# 高速実験炉原子炉施設(常陽)に関する 審査の概要(案)

## 原子力規制庁

※ 本資料は、日本原子力研究開発機構大洗研究所(南地区)高速実験炉原子炉施設(常陽)の新規制基準への適合性審査の概要を分かりやすく表現することを目的としているため、技術的な厳密性よりもできる限り平易な記載としています。正確な審査内容及び審査結果については、審査書案をご参照ください。

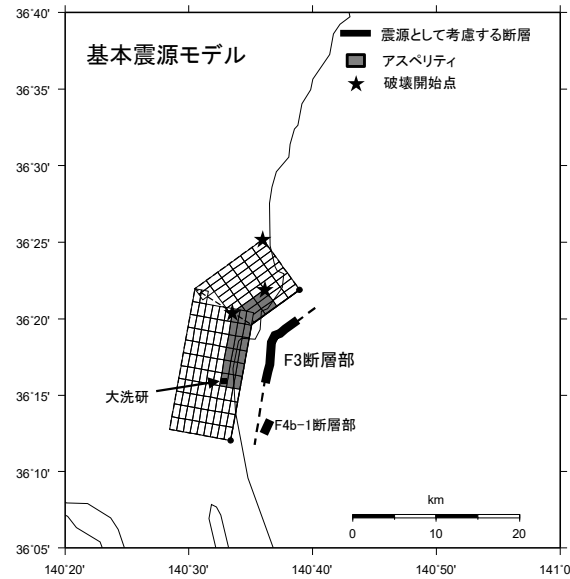
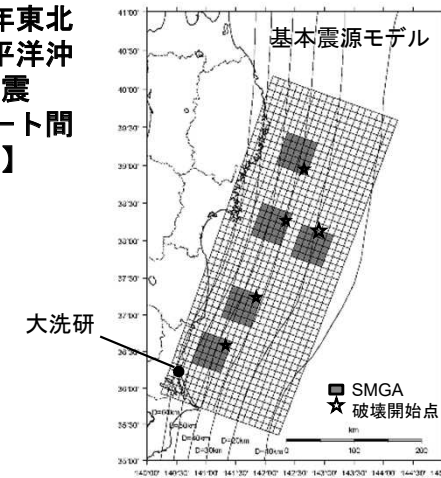
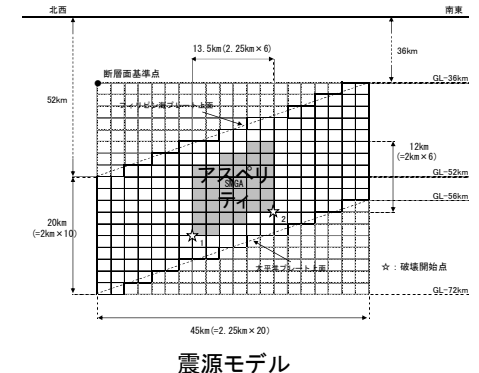
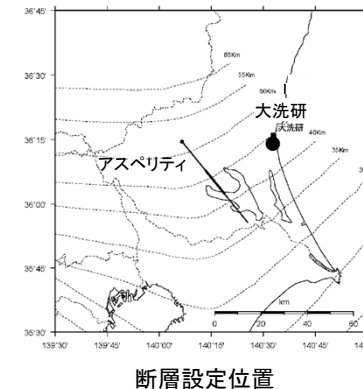
検討用地震として、①F1断層～北方陸域の断層～塩ノ平地震断層による地震【内陸地殻内地震】、②F3断層～F4断層による地震【内陸地殻内地震】、③2011年東北地方太平洋沖型地震【プレート間地震】、④茨城県南部の地震【海洋プレート内地震】の4地震を選定し、地震動評価を行っていることを確認

## 基準地震動の策定

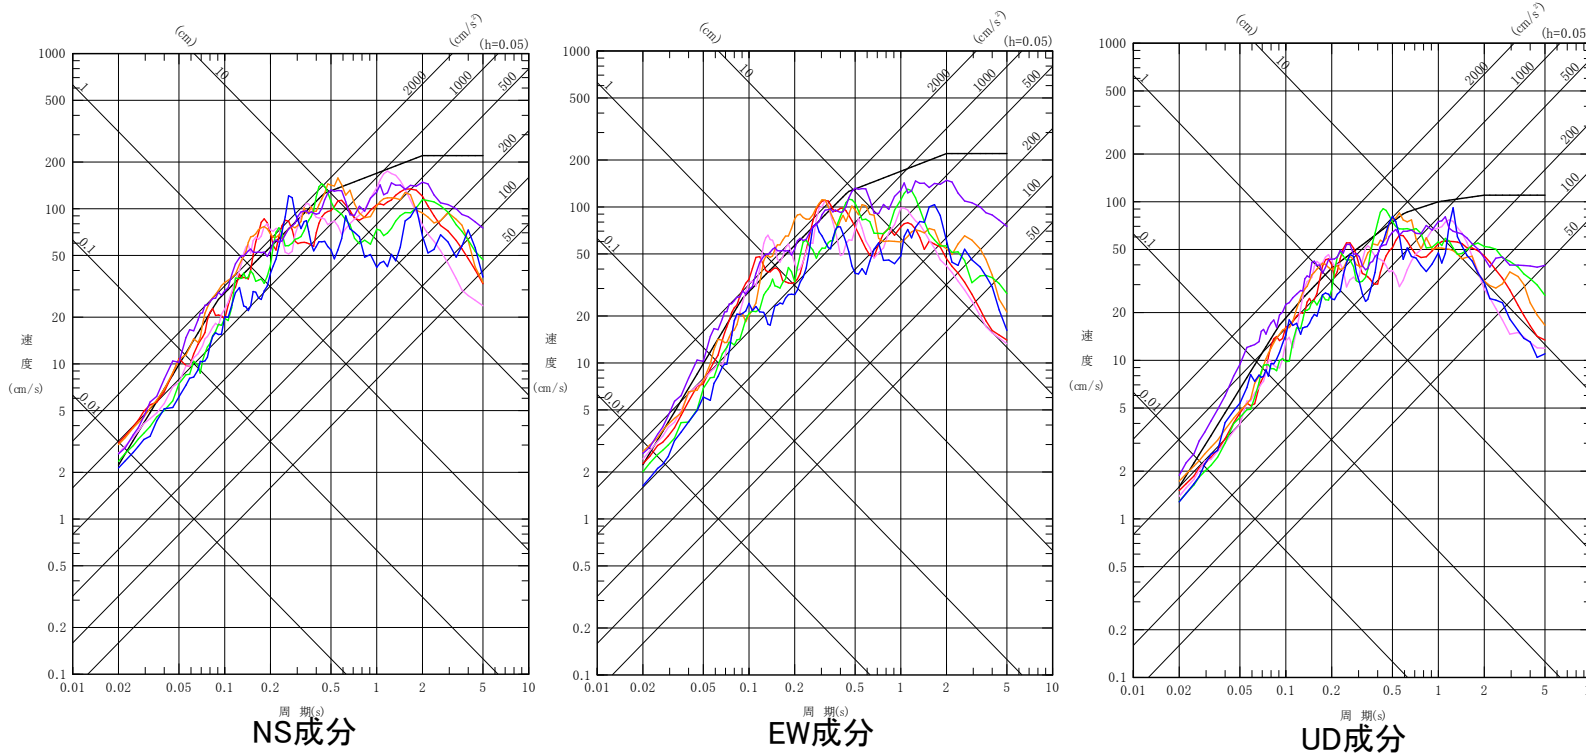
- 解放基盤表面は、新規制基準で要求されるS波速度(700m/s)を持つ硬質地盤であり、著しい風化を受けていない地層のT.P. -135.4mに設定。
- 基準地震動として、**Ss-D、Ss-1～6の7波**を策定。

最新の科学的・技術的知見を踏まえ、各種の不確かさを十分に考慮して、敷地及び敷地周辺の地質・地質構造、地盤構造並びに地震活動性等の地震学及び地震工学的見地から適切に基準地震動が策定されていることを確認

## 当初申請

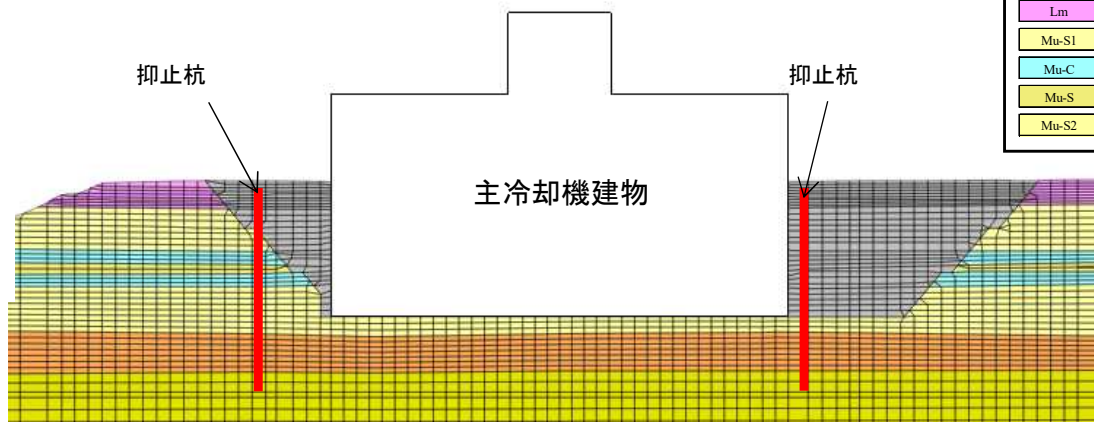
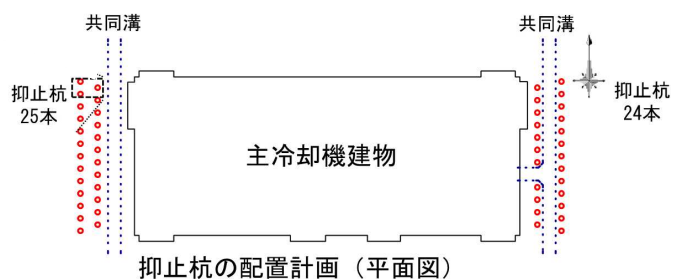
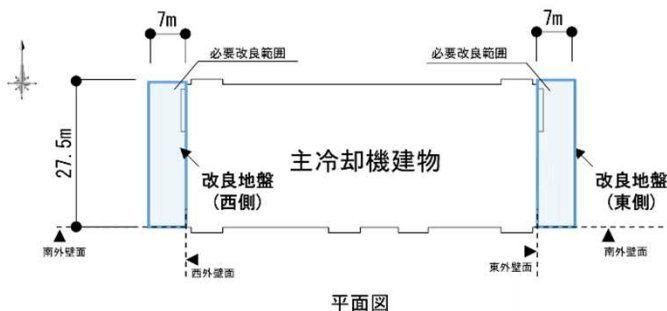
当初申請において、主冷却機建物のすべり安全率が評価基準値を下回るケースが確認されたことから、地盤の補強を行う方針とし、その方法は、抑止杭工法によることとしていたが、審査の過程において、同工法の技術的成立性（抑止杭間の中抜け等）の観点から再検討した結果、周辺地盤改良工法に変更

評価対象施設（主冷却機建物は地盤の補強を踏まえた評価）のすべり安全率は、評価基準値(1.5)を満足することを確認

#### <② 格納容器破損防止措置の概要>

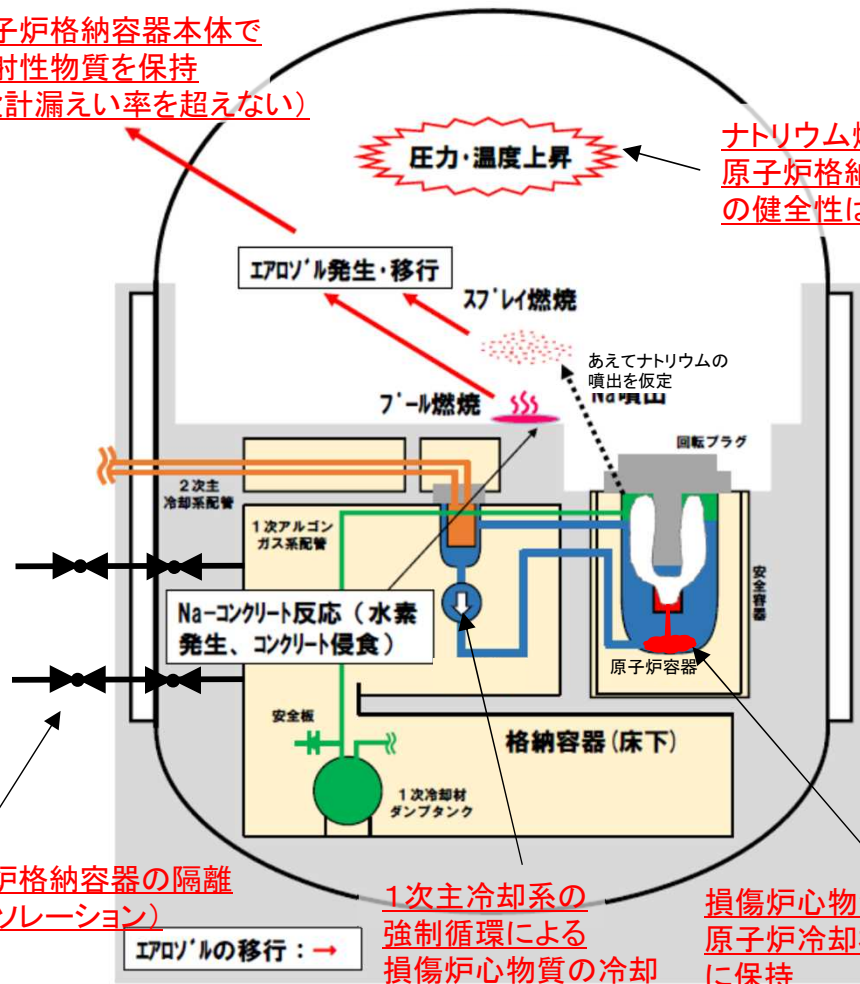
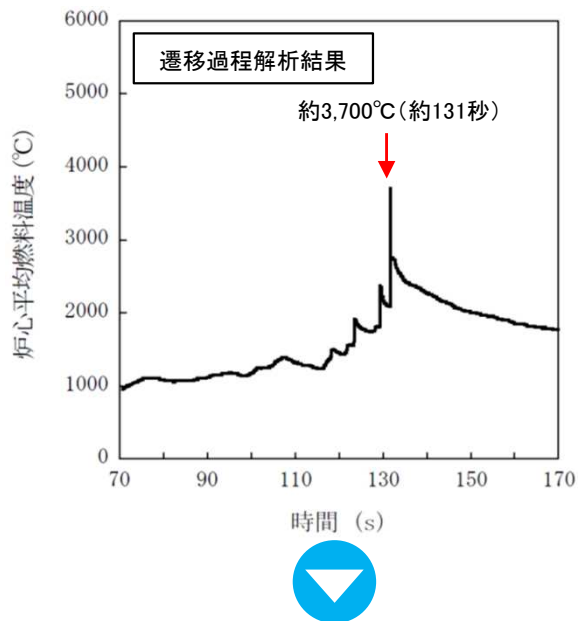
- 損傷炉心物質の凝集に伴い即発臨界超過が発生する可能性があるが、これにより放出されるエネルギーで生じる機械的負荷に対して、原子炉容器及び回転プラグの構造健全性は保たれる。
- 原子炉容器内の冷却材ナトリウムは、原子炉格納容器床上(空気雰囲気)に噴出することはない。
- 原子炉容器内に堆積した損傷炉心物質(デブリベッド)は、1次主冷却系の強制循環冷却により安定に冷却、維持される。

- 空気雰囲気中に冷却材ナトリウムは噴出しないが、あえて230kgのナトリウムが噴出したと仮定し、その全量が燃焼したとしても、原子炉格納容器バウンダリの健全性は維持される。
- 水素濃度は燃焼限界濃度(4vol%)を下回る。

- 原子炉格納容器外へのCs-137の総放出量は約0.33TBqであり、100TBqを十分に下回る。

- 申請者が計画している炉心損傷防止措置及び格納容器破損防止措置は、事象進展の特徴を捉えたものであり、解析コードや解析条件の不確かさを考慮しても、有効な措置であることを確認した。
- 格納容器破損防止措置のうち、損傷炉心物質の凝集に伴い発生する即発臨界超過により放出されるエネルギーについては、規制委員会が実施した要素評価によって、申請者の評価結果が保守的なものであることを確認した。

#### <② 格納容器破損防止措置の概要>

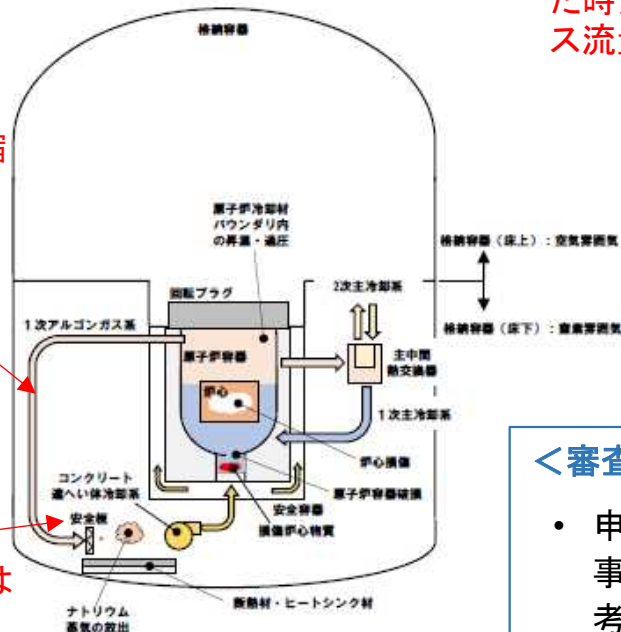
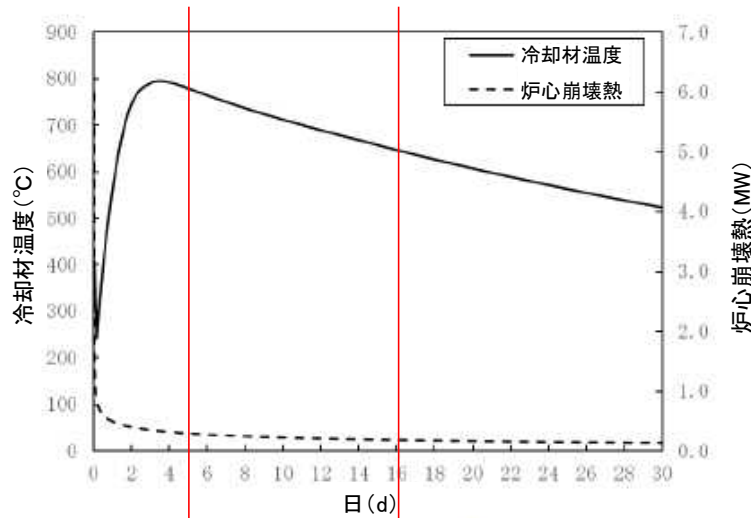
- 原子炉容器がクリープ破損することにより流出する損傷炉心物質を安全容器内に堆積させる。
- コンクリート遮へい体冷却系により安全容器の外を窒素ガスで冷却し、安全容器の最高温度を設計温度以下に抑制して損傷炉心物質を安定的に保持・冷却する。

- 原子炉液位が低下する過程で発生するナトリウム蒸気に対して、1次アルゴンガス系に設けた安全板により原子炉冷却材バウンダリの過圧破損を防止する。
- ナトリウム蒸気が流出する区画には断熱材及びヒートシンク材を設けて鋼製ライナへの影響を緩和する。
- 原子炉格納容器内に流出したナトリウムに対して、原子炉格納容器(床下)を窒素ガス雰囲気とすることによりナトリウム燃焼を抑制し、鋼製ライナによりナトリウム-コンクリート反応を防止して水素の発生を防止する。

- 原子炉格納容器外へのCs-137の総放出量は、約 $4.4 \times 10^{-3}$ TBq以下であり、100TBqを十分に下回る。

- 申請者が計画している炉心損傷防止措置及び格納容器破損防止措置は、事象進展の特徴を捉えたものであり、解析コードや解析条件の不確かさを考慮しても、有効な措置であることを確認した。
